「【エコノミーシリーズ】 RoHS 対応 リニアブッシュ スタンダード ミドル」  
仕様変更のご案内

【エコノミーシリーズ】 RoHS 対応 リニアブッシュ スタンダード ミドル C-LMUD、C-LMUDM

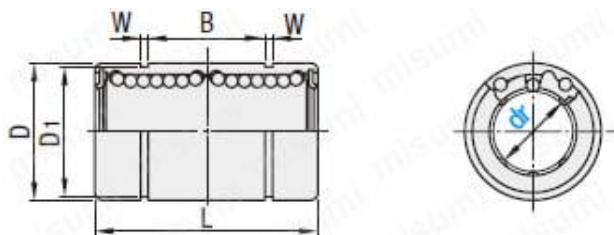
2. 仕様変更箇所

dr	B		W		D1	
	変更前	変更後	変更前	変更後	変更前	変更後
<b>6</b>	20	22.2	1.1	1.1	12	11.5
<b>8</b>	25	27.2			14	14.3
<b>10</b>	30	32.6	1.3	1.3	18	18
<b>12</b>					20	20
<b>13</b>					22	22
<b>16</b>	35	38.2	1.6	1.6	27	27
<b>20</b>	40	43.2			31	30.5
<b>25</b>	54.9	58.7	1.9	1.85	38	38
<b>30</b>	71.2	75			43	43

カタログ表記誤りのため、現行商品から上記仕様となります。
